臺南市都市計畫委員會第一九三次會議記錄

臺南市都市計畫委員會第一九三次會議議案

第五一案

明	說	案名	號編
	<p>請審議「擬定臺南市安南區(海佃路一段西側地區)細部計畫並配合變更臺南市主要計畫(暨「國中」、「國小」學校用地為低密度住宅區，低密度住宅區為「國中小」學校用地)案」暨「擬定臺南市安南區(海佃路一段西側地區)細部計畫案」。</p> <p>本案業經八十八年六月廿九日本市都市計畫委員會第一九一次會議審議完竣，並於八十八年八月二十一日依八八南部工都市第二七三五七號函檢送計畫書圖相關資料至內政部營建署辦理後續都 市計畫審議作業。但日前依內政部營建署八十八年九月二日營署中審字第77B-8804404號函請本 府依左列各點查明補正後，再提送內政部營建署辦理後續審議事宜：</p> <ul style="list-style-type: none"> (一) 配合變更主要計畫圖部份，請依原計畫圖製作。 (二) 請補送市都委會第一八三、一八五、一八六、一八七次會議紀錄。 (三) 本案貴府所送計畫書圖內容，與貴市都委會第一九一次會決議不符。 (四) 人民或團體陳情意見綜理表、土地使用分區管制要點無市都委會決議。

圖號：7
 圖名：主要計畫變更內容示意圖
 (市都委會決議內容)

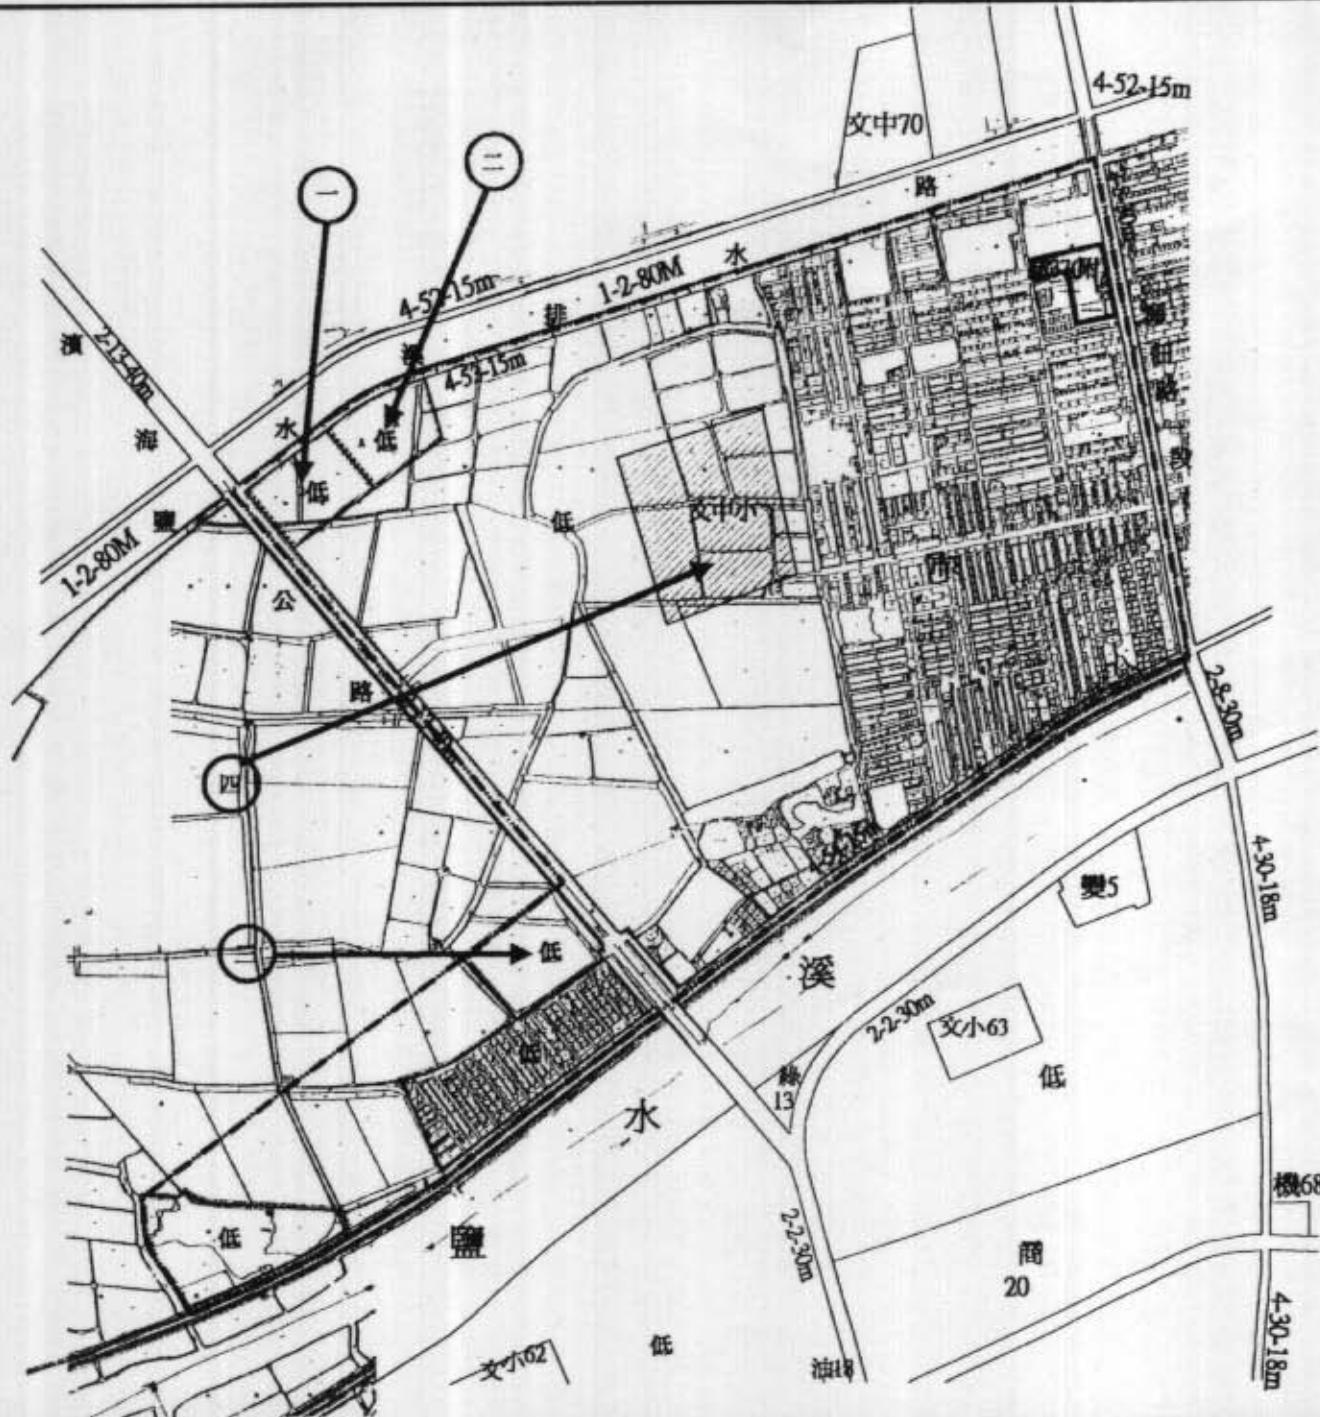
本案之市都委會第一九二次大會(含)以前之歷次專案小組意見及大會決議，本會第一九三次大會均予以考量並修正決議如後：(計畫圖修正詳圖七、圖八所示)

二、延伸A-八、十三M道路(國安街)向西規劃一條十八公尺計畫道路(B-三、十八M)，構成與二、十三、四十M道路之通連，促進地區居民交通通行便利，並配合修正B-四、十八M及B-二、十二M道路寬度分別為十二公尺及十八公尺，及修正B-九、十八M路線。同時保留丙種住宅區、「國中小」、公兒3、公兒4、公兒5、公兒6、廣停3、廣停4、廣停5、廣停6、廣停7等用地規劃原則，北移至十八公尺道路(國安街延伸線)北側地區配置，且僅十八公尺道路與二、十三、四十M道路相連通，詳附圖七、附圖八所示。

圖名：土地使用規劃示意圖（市都委會決議內容）

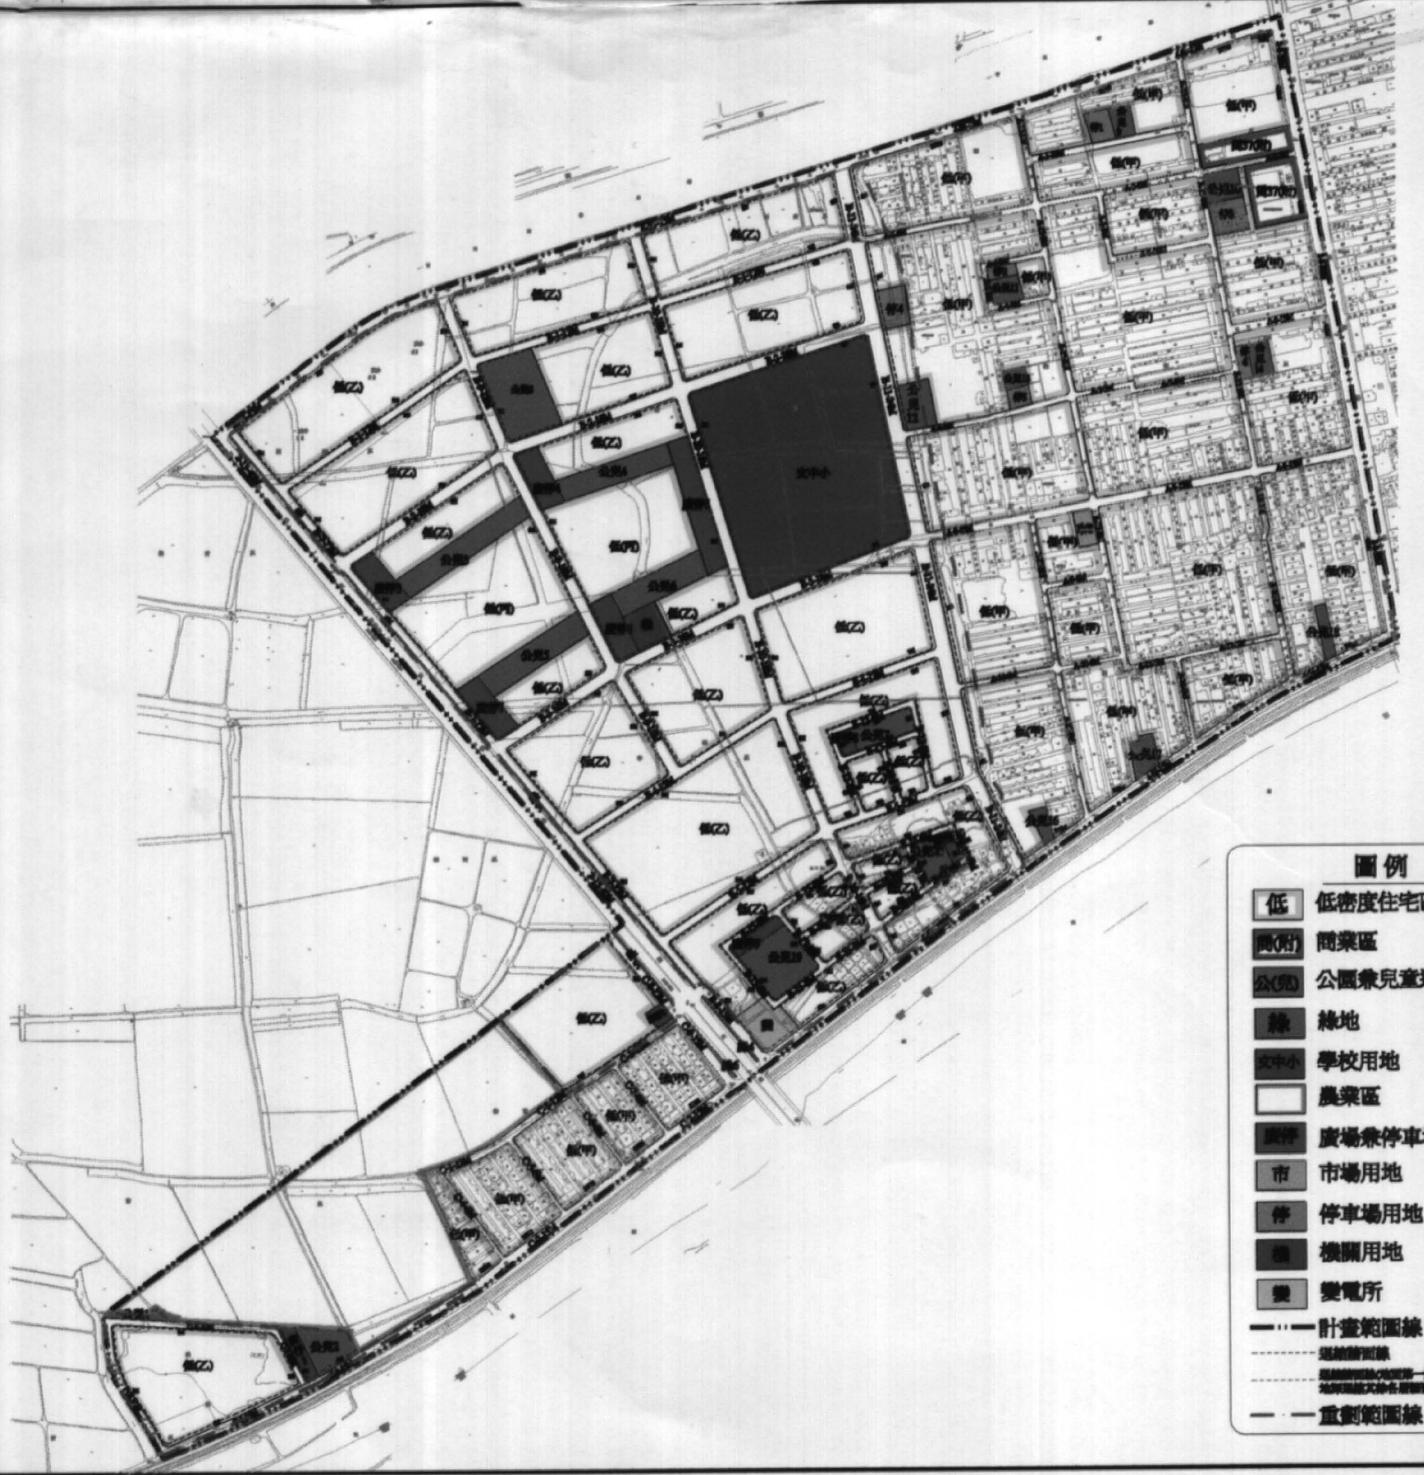
三、為使建築基地完整可供建築使用，修正B-十一、二十四M道路西移約二十公尺，並配合修正「公兒十二」用地範圍，及配合實際發展需求，調整「停4」用地區位，同時取消「公兒十五」、「停7」用地之規劃，如附圖八。另外依地籍分割情形調整重劃範圍線(詳附圖八)，並納入計畫書內容。

四、刪除原B-六、十二M全路段及B-五、十二M於B-十、十八M東側路段，同時於預定重劃開發地區內南側三個街廓均增設八公尺「E」字型內環道路，並要求兩側建築基地各退縮二公尺，同時配合取消「公兒7」、「廣停8」用地之規劃，另外增設三處公兒用地(公兒7、公兒¹⁹、公兒²⁰)及廣停用地(廣停8、廣停9、廣停¹⁰)，以符合地區發展需求，詳附圖八所示。

五、將「公兒8」用地西移毗鄰B-九、十八M道路規劃，以達成公共設施連貫一起合併規劃之功效，詳附圖八。

六、於四十五至四十五M與B八十五M交叉口處增設一處變電所用地如附圖八所示，以符合計畫區發展需求。

七、另外增設一機關用地之規劃，以符合未來發展需求，詳附圖八所示。

圖名：安億橋附近地區土地使用修正示意圖
(市都委會決議)

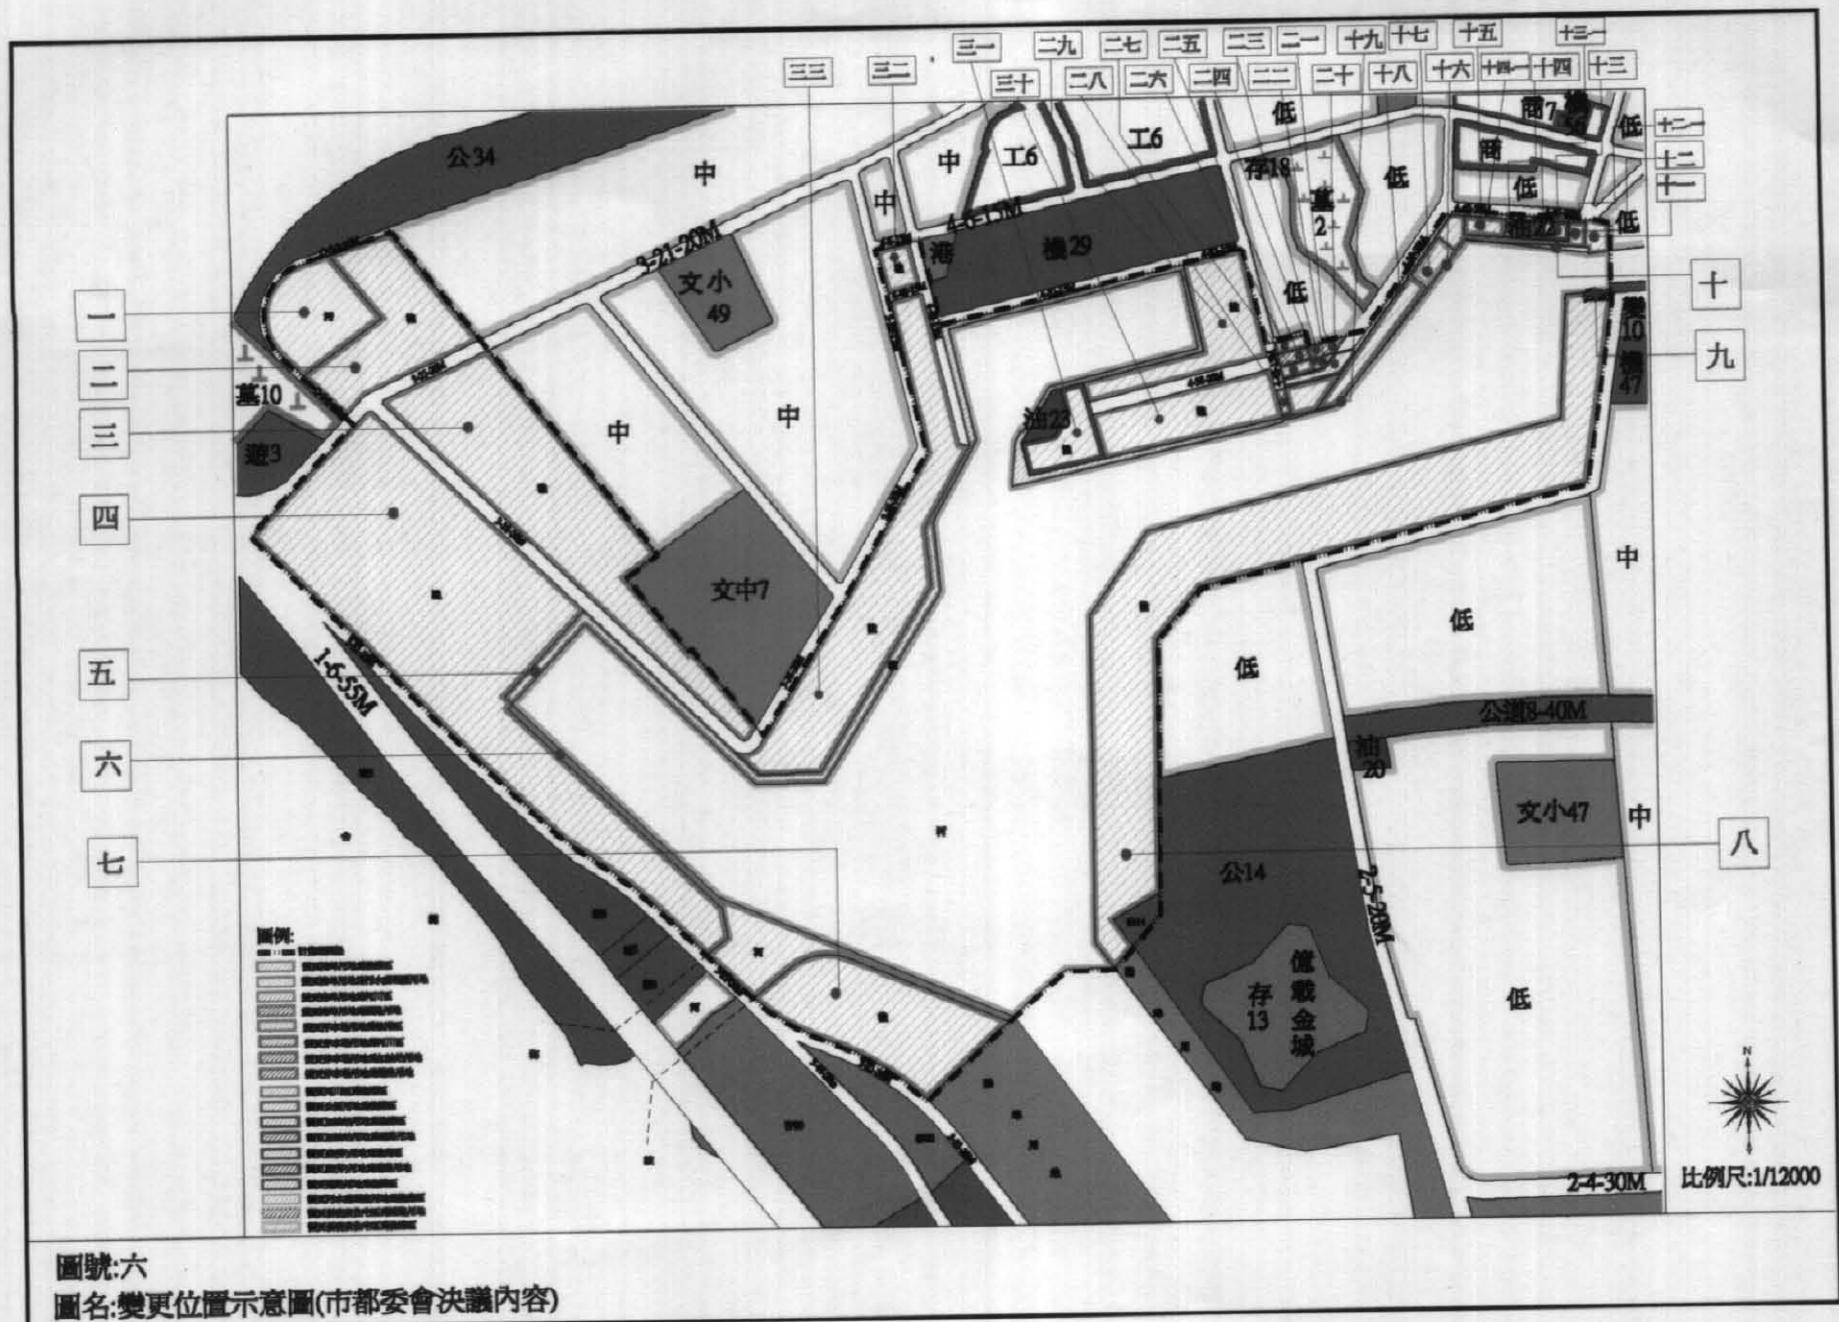
(二) 有關A一一二十M(安億橋道路系統)，請參考本市運河整治規劃單位規劃路線及會中各委員意見修正通過。如附圖三。

附圖一 變更案第一案

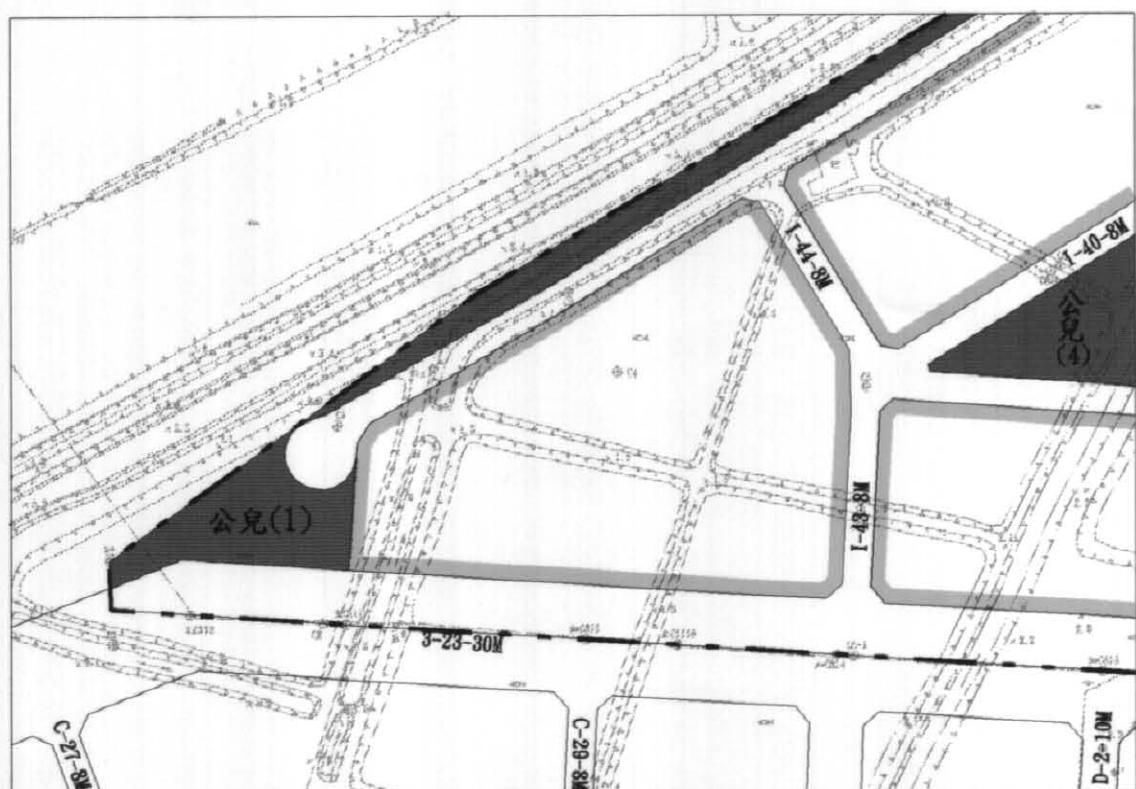
小組建議

附圖二 變更案第十案

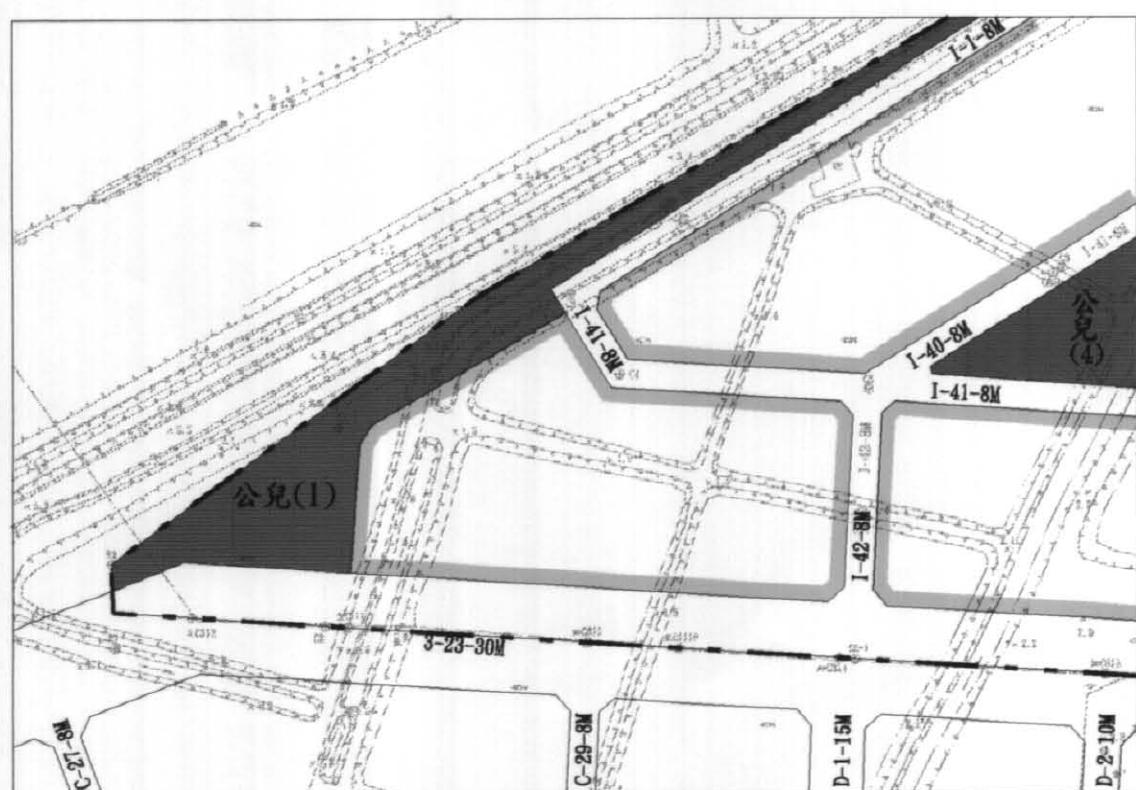
小組建議
